## Friedlinger Dialog – Dokumentation der wesentlichen Ergebnisse des 2. Workshops vom 24.11.2014

### Vorstellung der 3 Varianten für die Pilotparzelle (Mario Flammann, pp a|s)

## Pilotparzelle – Variante 1

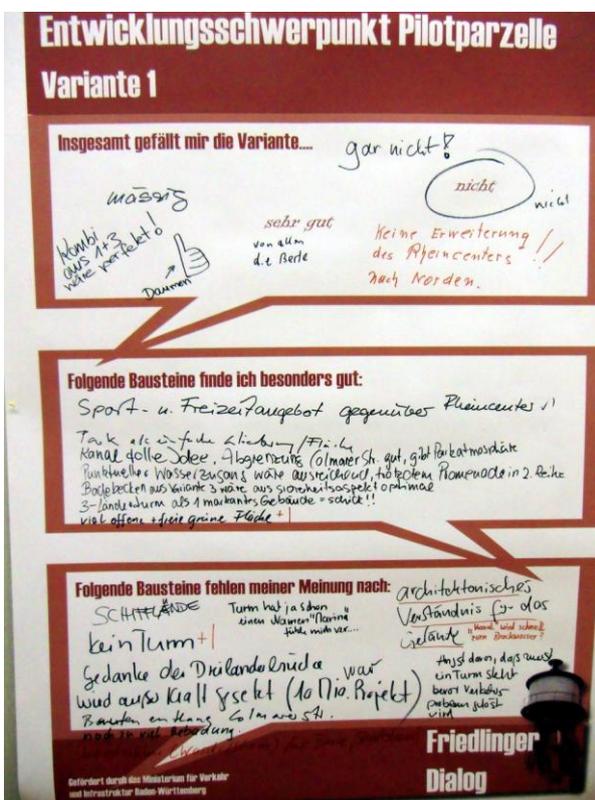
Die Variante 1 wurde als Gesamtentwurf kontrovers diskutiert. So gab es sowohl Pro-Stimmen, die die gezeigte Variante als Vorzugsvariante werteten, als auch Kontra-Stimmen bezogen auf die Variante insgesamt. Zudem wurde die Kombination aus den Varianten 1 und 3 als optimale Variante vorgeschlagen.

Die **Größe der Parkanlage** als auch die offene Gestaltung empfanden viele Teilnehmer als gelungen. Vielfach wurde auch die strikte (grüne) Abgrenzung der Colmarer Straße durch die dichte Bepflanzung als **raumbildendes und abgrenzendes Element** gelobt.

Hier fand auch der Vorschlag einer baulichen Abgrenzung zwischen Colmarer Straße und Parkanlage, beispielsweise in Form einer Kolonnade, Eingang. Darüber hinaus wurden der Erhalt des Baumbestandes sowie die Vorhaltung einer entsprechenden Infrastruktur (Wasser, Strom) für Feste und ähnliches angeregt. Die Verortung der Sport- und Freizeitanlagen war für die meisten Teilnehmer nachvollziehbar. Im Bereich der Promenade wurden jedoch breitere Sitzstufen – so wie in Variante 2 dargestellt – vorgeschlagen.

Die **Bebauung im Süden** („Dreiländerturm“) wurde sehr kritisch diskutiert und fand - insbesondere aufgrund der Höhe – nur bei wenigen Teilnehmern Anklang. Zum einen wurde der Turm als zu hoch und damit für diesen Standort unpassend empfunden.

Eine **Höhenentwicklung, welche sich stärker an dem Bestand orientiert**, sei eher vorstellbar. Zum anderen bestanden Bedenken, dass die **Sichtbeziehung zur Dreiländerbrücke durch einen solchen Turm bzw. generell durch eine Bebauung stark beeinträchtigt** werde. Entgegen dieser negativen Einschätzungen fanden sich jedoch auch Teilnehmer, die sich einen **Turm als ein markantes Gebäude** durchaus vorstellen könnten.

Bezüglich der **Kubatur der nördlichen Bebauung wurden unterschiedliche Standpunkte** eingefangen werden: Der als **Gestaltungselement dargestellte Kanal wurde kontrovers** diskutiert. Einerseits wurde er als gute Idee gewertet, andererseits wurde der fehlende Nutzen bemängelt. Die **temporäre Nutzung der nördlichen Fläche fand guten Anklang, die als sehr gute Idee** weiterverfolgt werden sollte. Bemängelt wurde nicht zuletzt die fehlende Auseinandersetzung mit dem Thema Verkehr. Insbesondere das Fehlen von Parkraum sei ein Problem, wobei eine Tiefgarage unter der Parkanlage als Lösungsansatz empfohlen wurde. Zudem sollten Abstellflächen für Fahrräder berücksichtigt werden.

**Entwicklungsschwerpunkt Pilotparzelle Variante 2**

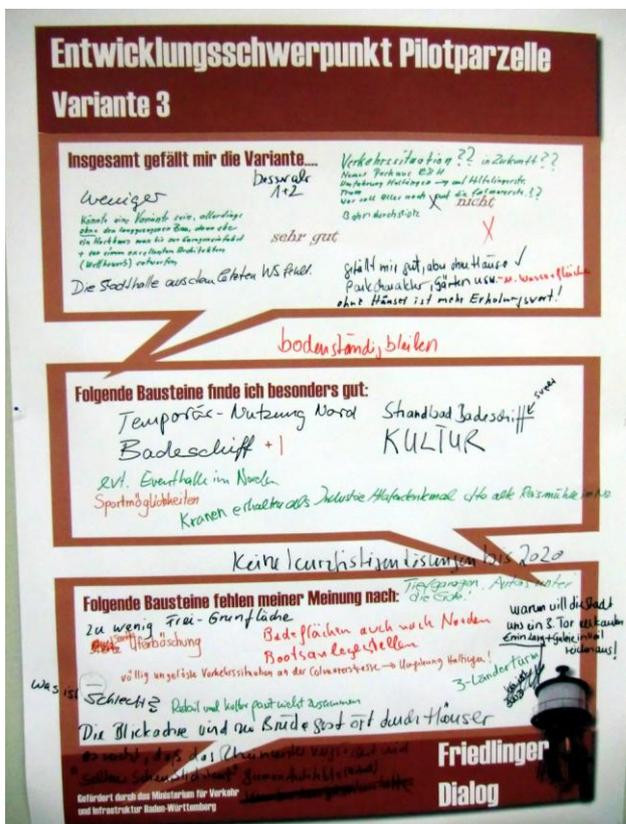
Das Stimmungsbild zu Variante 2 als Gesamtentwurf war durchaus unterschiedlich, grundsätzlich kann aber festgehalten werden, dass die meisten Teilnehmer sich stärker für die Variante 1 oder 3 ausgesprochen haben. Demnach lassen sich in erster Linie Aussagen zu den einzelnen Entwurfselementen ableiten, die sich wie folgt darstellen:

Einen wesentlichen Unterschied zu den beiden anderen Varianten bildeten insb. die **breit angelegten Sitzstufen** entlang des Rheins, die ein stärkeres Abrücken des Rheinparks vom Wasser bedingten. Während viele diese Promenadensituation inkl. Verweilmöglichkeit als besonders positiv werteten, sahen einige darin die Schwierigkeit des Entwurfs, da man grundsätzlich hier von einem hohen Versiegelungsgrad ausging. Unter der **Prämisse, dass der Promenadenbereich mit Grünelementen sowie unterschiedlichen Oberflächenmaterialien** – auch durchlässiger Art – ausgestaltet sein kann, bestanden gegenüber dem Entwurfselement deutlich weniger Ressentiments. Zudem wurden auch Hinweise zu einzelnen Gestaltungs- bzw. Nutzungselementen, wie z.B. Integration gastronomischer Bereiche, Aufenthaltsflächen mit Sonnensegel usw. gegeben.

Positiv wurde des Weiteren die **Ausgestaltung eines Quartiersplatzes** gesehen, was letztlich auch dem Dialog innerhalb der beiden vorherigen Veranstaltungen folgte, in welchem mehrfach der Wunsch nach einem Stadtplatz/Begegnungsraum in Friedlingen geäußert wurde.

Die **Grünstruktur bzw. Gliederung des Rheinparks** wurde grundsätzlich begrüßt, die Anordnung der Sport- und Freizeitflächen jedoch für den östlichen Rand als Abgrenzung zur Straße hin vorgeschlagen, um somit auch innerhalb des Parks eine klare Struktur von Flächen für Aufenthalt und Sport zu schaffen.

Als Entwurfsdetails fanden insbesondere der Kran als Reminiszenz an das ehemalige Industrieareal Anklang wie auch der Mobilitätspunkt, welcher an den Dreiländerturm angegliedert wurde.

**Insgesamt gefällt mir die Variante...** *gut* *sehr gut* *nicht besonders* *X nicht* *Teil Turm* *besser wenn* *Reinweg* *nicht gut*

*gut, Mobilitätspunkt ist eine sehr gute Idee, am besten über den Turm ist eine Kontaktstelle!*

*Beide Steinsteinstufen + Promenade +++* *Sitztreppen* *Erkalt des Franz (Anschlusspunkt) + 1* *zum Rhein hin abfallendes Gelände*

*Quartiersplatz* *Stufe zum Rhein zu breit - ergibt*

*Grünstruktur Park* *3 - Laubbäume* *Beide Hauptfläche am Vorhof + Punkt können + Sitzgruppe / temporäre Sportflächen als Abgrenzung vor Straße =* *Sonnenplatz* *Café*

*kein wilder Mischbau: Stadthaus ist nicht die Größe, sondern die Dichte der Nutzung ist das Entscheidende*

**Folgende Bausteine fehlen meiner Meinung nach:** *Beide Flächen nach Norden* *24 vel. Bebauung*

*Türme* *Kulturelle Nutzung* *Straßen zu breit (zu wenig Grün)* *+ 1*

*nicht gut: 3 Türme im Norden* *Türme sind möglich* *Sinn* *Brücke ist Möglichkeit und nicht Turm*

Den **Dreiländerturm im Süden** des Areals werteten einige Teilnehmer als positiv, wenn auch Höhe und Form sich in die Strukturen des Stadtteils einfügen müssten. Andere Teilnehmer werteten den Turm bzw. eine Bebauung im Süden grundsätzlich als schwierig, dies insb. bezogen auf die Wirkung im Zusammenhang mit der Dreiländerbrücke, die als Highlight nicht verdeckt werden sollte. (vgl. Diskussion innerhalb der Variante 1)

Hinsichtlich der **nördlichen Bebauungsstruktur** wurde durchweg angemerkt, dass diese Überlegungen in der dargestellten Form nicht befürwortet werden. Aufgrund der noch offenen Zeitschiene der Freigabe der Flächen werde hier vor allem die in den Varianten 1 und 3 dargestellte Zwischennutzung für das Teilgebiet als realistisch und zunächst zielführend eingeschätzt. Für jede weitere bauliche Ausnutzung der Fläche müsse zudem eine entsprechende Verkehrslösung gefunden werden (Stichwort: Verlegung der Colmarer Straße).
